審査請求書のご送付

審 査 請 求 書

東海第二発電所の発電用原子炉の設置変更（発電用原子炉施設の変更）の許可処分（平成30年9月26日、原規規発第1809264号）

東海第二原子力子力発電所の工事の計画の認可処分（平成30年10月18日、原規規発第1810181号）

表題(1)：許容応力状態IASに対する応力評価結果(1)実験結果									
評価部位	K ₁ (kPa)	K ₂ (kPa)	K ₃ (kPa)	K ₄ (kPa)	K ₅ (kPa)	K ₆ (kPa)	K ₇ (kPa)	K ₈ (kPa)	評価基準値 k ₁ /k ₂
I ₁ 号	932	2.28	1982	4038	1918	48	40	40	0.834

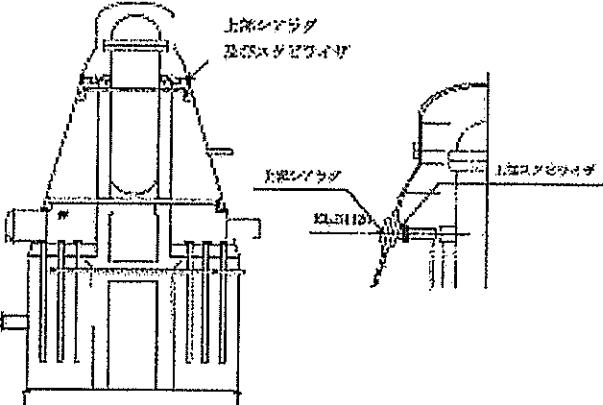
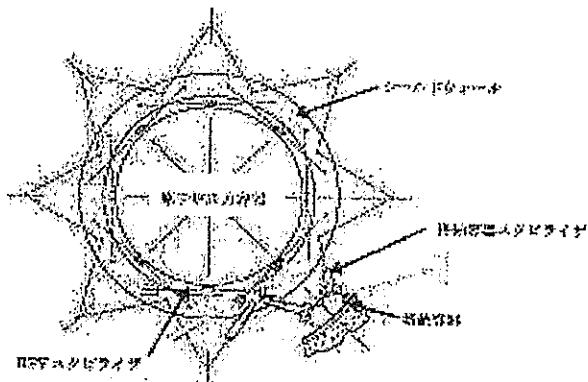
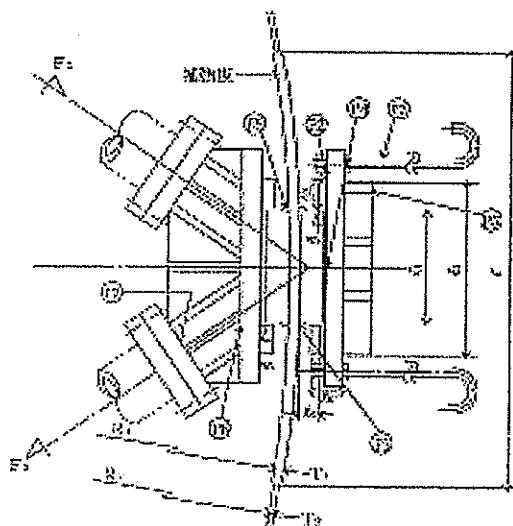
これでは本当は「失格」だが、原電は「許容値を満足しない場合は建設設計規格に基づき疲労評価を行う」とする規定に基づいた評価を行い、「1未満である」ことをもって耐震性があるとして、それを規制庁も認めてしまった。

しかし「疲労評価」は「0.834」で、1にとても近い。言い換えるならば「2割増し程度の大きさの力が掛かる」か「基準地震動程度の地震が二度襲えば」このスタビライザは破損することを示している。本来必要な強度余裕「1.5倍」にすら達していない。

行われた「繰り返し疲労評価」でようやく規定値以下の値になった。これに対し規制庁は「原子力発電所耐震設計技術指針（JEAG 4601）等に基づき耐震評価を実施し、規制庁は、当該評価結果が許容値を満足していることを確認した。」「なお、疲労評価で使用する設計疲労曲線は十分な余裕を有しております、疲労評価値が1を超える力がはたらいた場合でも、直ちに当該部位が損傷するわけではありません。」と回答している。（11月6日付大河原まさこ議員への規制庁からの文書回答より）

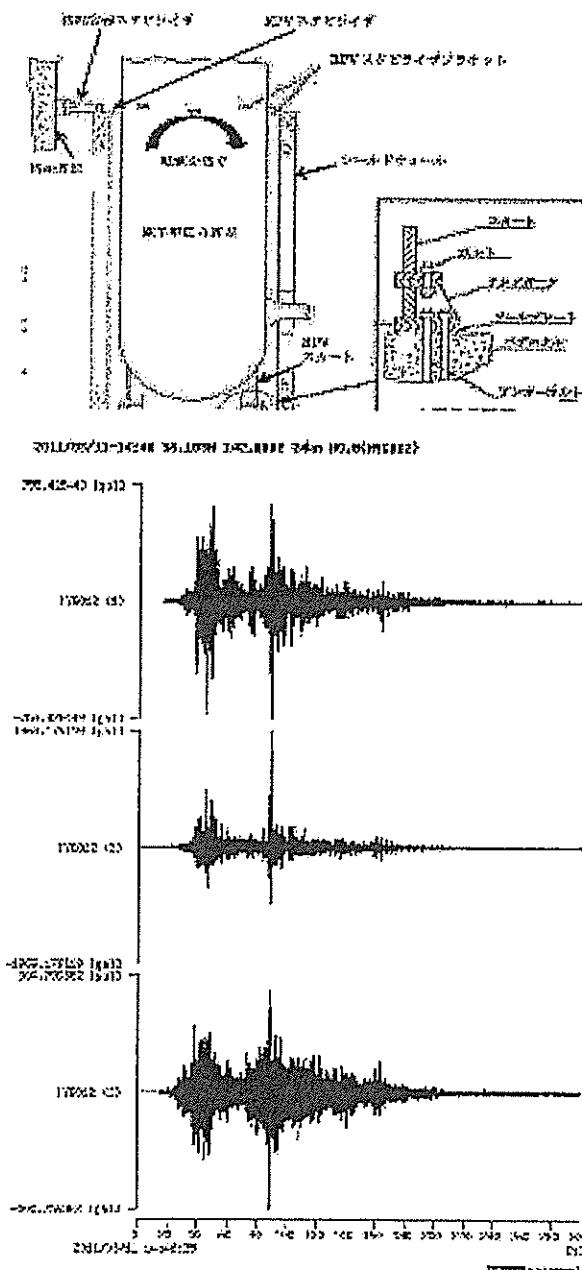
原子炉圧力容器には8つのスタビライザブラケットが設置され、それぞれ二本の柱で支えている。

それぞれのスタビライザは遮へい壁上部にあるガセット板、ピンでスタビライザブラケットに接続されたクレビス（U字型の固定金具）、スプリングカップリングロッドからなる。

さらにその遮へい壁を格納容器スタビライザが支え、格納容器の壁を介して、原子炉建屋に力を伝達できるようになっている。つまり、原子炉圧力容器の上部は、原子炉圧力容器スタビライザで遮へい壁に支えられ、遮へい壁は、格納容器スタビライザで格納容器につながり、格納容器の外部を「シアラグ」と呼ばれる金具で原子炉建屋につながっている。（東海第二運転差止等請求事件準備書面より）

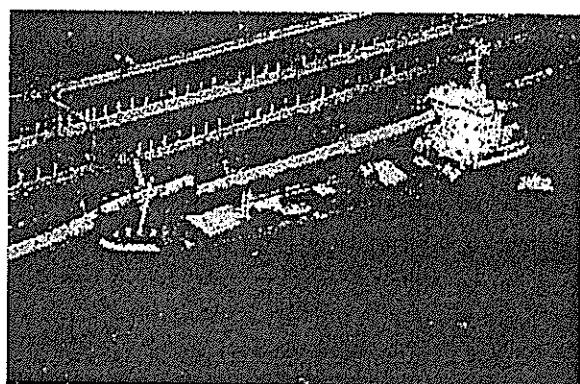
東日本大震災の際に、船首が岸壁を壊して乗り上げている全長約100mの大型貨物船アジアシンドロニー(4,724トン)（岩手県釜石港）の写真は、津波の威力を如実に物語っている。

もし、津波で操縦不能となった大型船舶などが流れ、防潮壁、取水口、排水口、建屋等の損壊原因となり得るし、その可能性は決して低いとは言えない。取水口、排水口の場合は、一定の防護措置がとられていたとしても、漂流物が口を塞いでしまう可能性も考えられる。

図1-1-1 例示-寸法-材料-見付新規第1種技術図

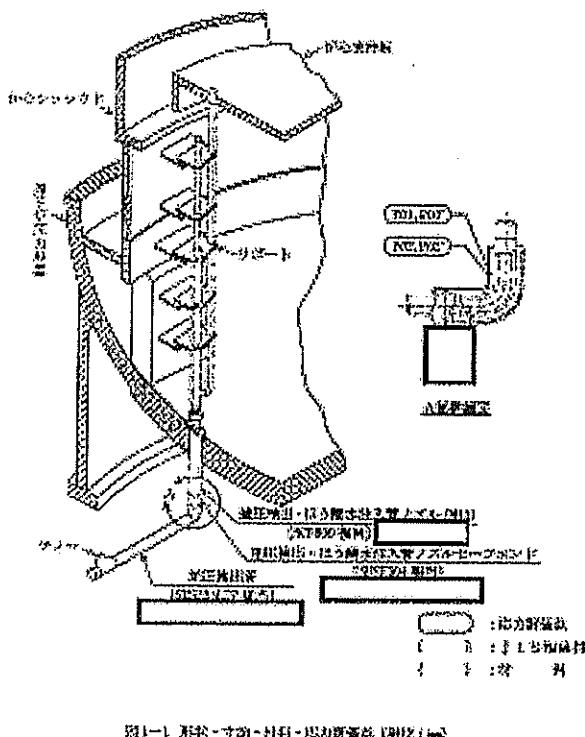
5階から地下を通って原子炉下部に取り付けられる長大な長さのほう酸注入系統の配管については、評価基準値に対して発生応力が下回っているとされるが、圧力容器スタビライザも格納容器スタビライザも損傷していない前提であり、もし損傷した場合には、圧力容器を通るノズル部に応力が集中し、破損するであろう。（図は差圧検出・ほう酸水注入管（ティーよりN10ノズルまでの外管）の耐震性についての計算書

例えば制御棒駆動水、再循環ポンプ軸封水、高圧注入系統などが想定出来るであろう。これからもほう酸注入系統の代替を行うことを、何故しなかったのか。規制庁とのヒアリングでは、要旨「ほう酸注入系統と制御棒駆動機構は独立した仕様で作られており、同時に機能喪失することを考慮する必要がないので、ほう酸の注入の多重化をする必要もない」ということだった。しかし「原電が自主設備として行うことには妨げない。そういう設備を設けるならば、それが他の設備の阻害要因にならないことを審査で見る。」とも答えている。それであれば原電に多重化について指摘をし、設備を設けるように指示をすれば良いのである。

新規制基準では、常設重大事故防止設備は、地震等の共通要因によって設計基準事故対処設備の安全機能と同時に、その機能が損なわれないよう可能な限り多様性、独立性、位置的分散を考慮して適切な措置を講じたものであることを求めています。ほう酸水注入系は制御棒駆動機構等に対して、原子炉建屋原子炉棟内の異なる区画を設置していることにより位置的分散が図られており、異なる駆動源を用いることにより多様性を保有していることなど、地震など共通要因により同時に機能を喪失しない設計であることを確認しております。

御指摘の原子炉緊急停止系が機能せずと言われているところについてですが、緊急停止失敗時に発電用原子炉を未臨界にするための設備及び手順についてを指すのであれば、手動による代替制御棒挿入機能を用いた制御棒緊急挿入等の設備及び手順等をほう酸水注入系以外で確認しております。
